工程指示 / 要求簡箋(E.I.)

工程指示編號：EI / 2026 / 20

工程名稱：亞皆老街中電

工程項目：佛沙窗 鋁料封篤 EVA 膠 廠用配件 報價

CUSTOMER	HONGKONG CO.	CUSTOMER APPROVAL	14/05/20 OK	CUST PART NO.	X85770
				SECTION NO.	LH0091243

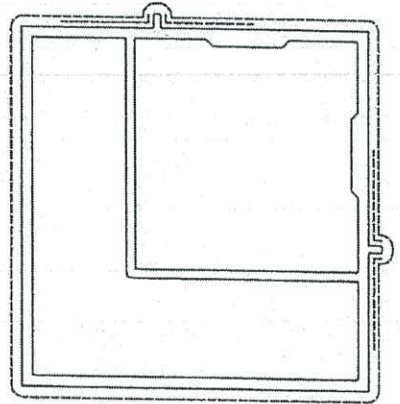
M3
M3 需接角
石屎, 应改为
65.5 x 65.5

M7
M7 防水用条
降级采用.

CUSTOMER	HONGKONG CO.	CUSTOMER APPROVAL	06/05/20. OK	CUST PART NO.	X85773
				SECTION NO.	LH0091246

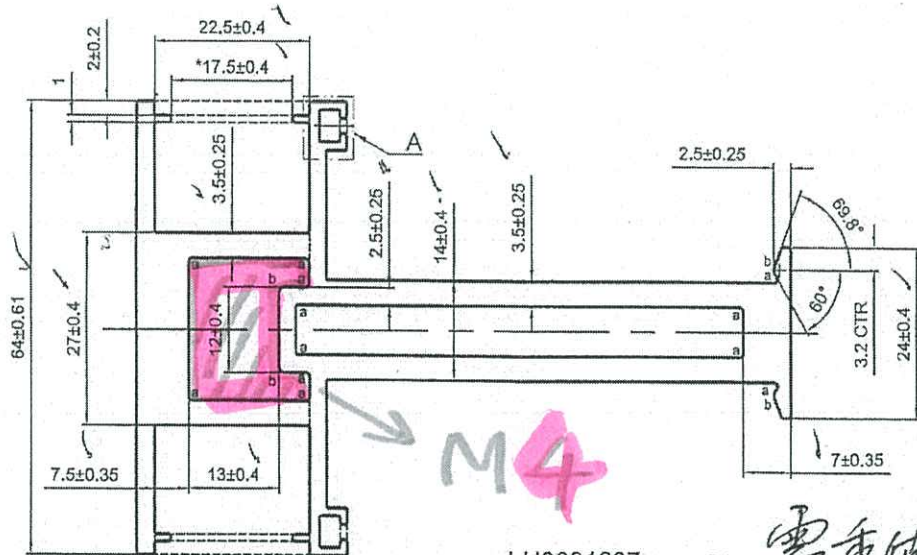
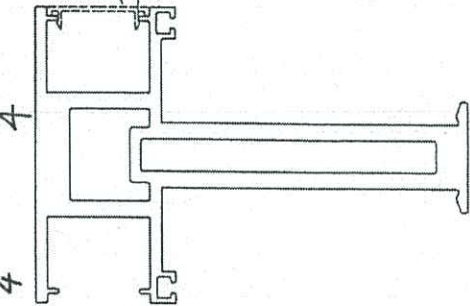
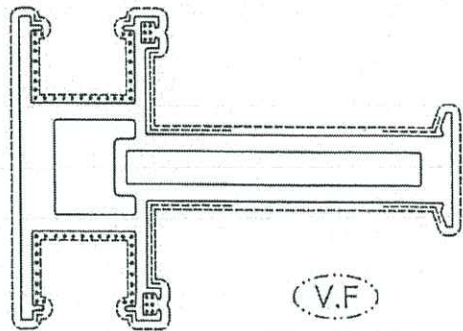
M4 原设计错误
应依如下尺寸:

需重做

CUSTOMER	HONGKONG CO.	CUSTOMER APPROVAL	10/05/20 ae	CUST PART NO.	X85771
				SECTION NO.	LH0091244

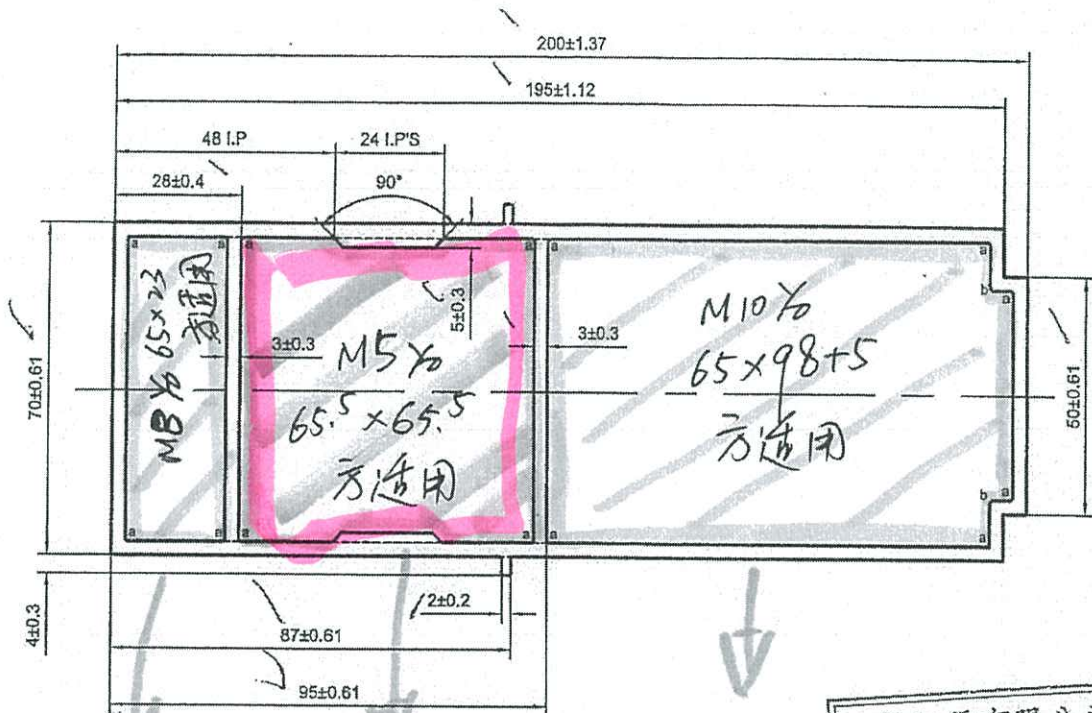
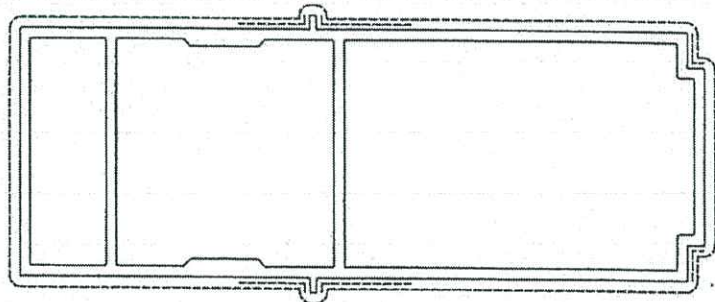
M5 接觸面石屏. 應改為 65.5 x 65.5

M8, M10 仅防水封
端口用途. 降級採用!

CUSTOMER	HONGKONG CO.	CUSTOMER APPROVAL	15/04/20 AK	CUST PART NO.	X85772
				SECTION NO.	LH0091245

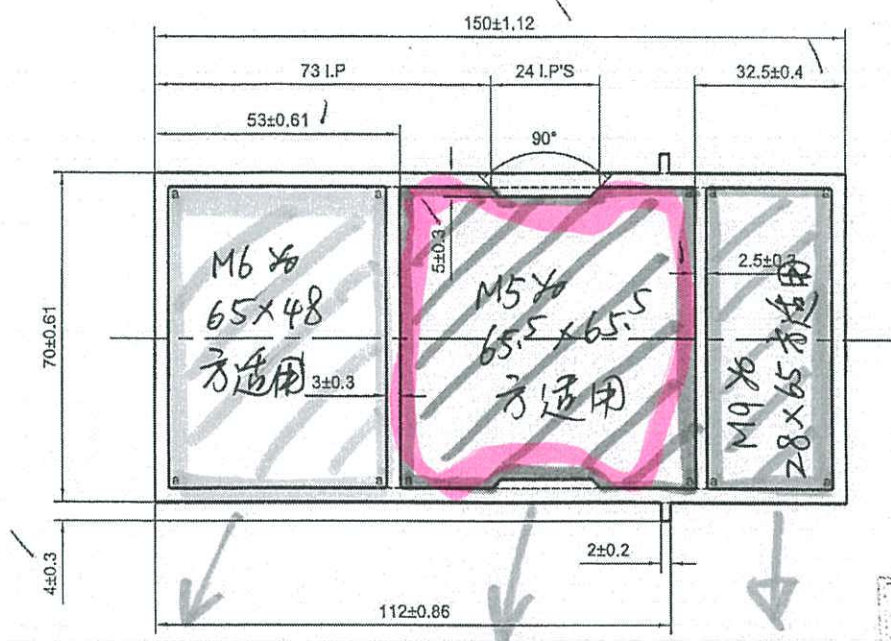
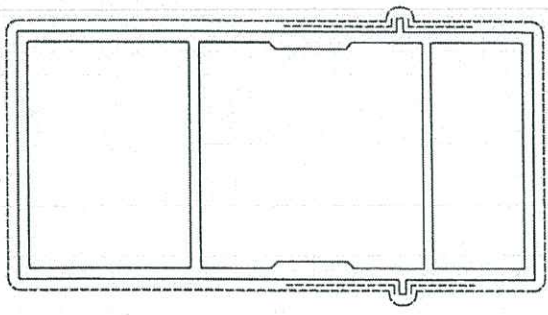
M5 接角虫石屎 需修改为 65.5 x 65.5

M6, M9 封端口
防水同途, 降級採用.
